# ジャパンマイコンカーラリー2024全国大会

## ルールについての Q&A

2023.5.9

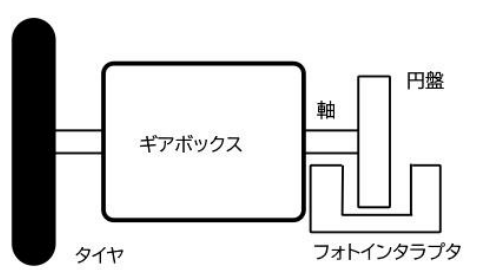
46	<p>駆動用にハイスピードギヤボックスを2つ使っている。さらに、駆動輪以外の車軸を支えるために、ハイスピードギヤボックス(モータとギヤ無し)を2つ追加して使用してよいか。</p>	<p>競技規則(事前確認票)に記載している指定部品は、指定された個数のみ使用すること。また、指定部品の一部を他の使用目的・用途で流用することは、車検を円滑にすすめるために禁止とします。</p>
----	---	--
